Mission régionale d'autorité environnementale
Grand Est

**Avis sur le projet d'installation d'une centrale photovoltaïque
au sol à Hannogne-Saint-Remy (08)**

porté par la société ENOE PV SOL 5

n° réception portail : 015361 / A P

Figure 2: plan d'implantation du parc photovoltaïque

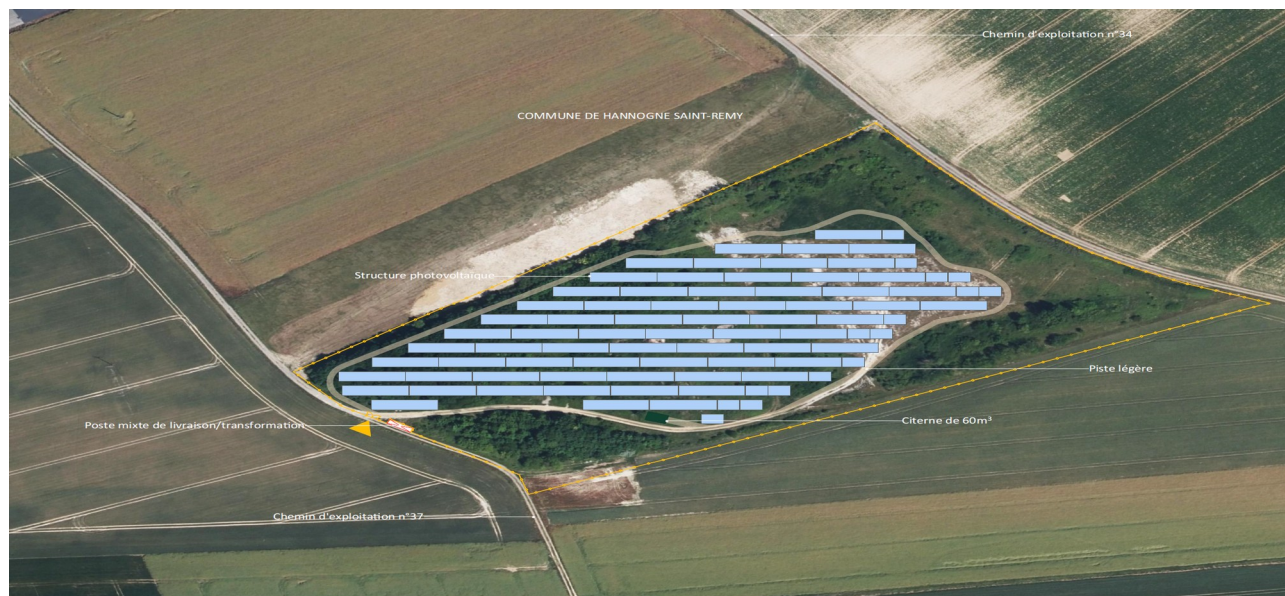
Le projet s'inscrit dans une emprise clôturée d'environ 5,02 hectares, pour une surface projetée des panneaux de 14 419 m².

L'installation comprendra également les équipements nécessaires à son fonctionnement, notamment un poste de transformation, un poste de livraison, des onduleurs, des pistes d'accès, ainsi qu'une clôture périphérique d'environ 1 052 mètres linéaires, d'une hauteur de 2 m. Une réserve incendie d'un volume de 60 m³ est également prévue.
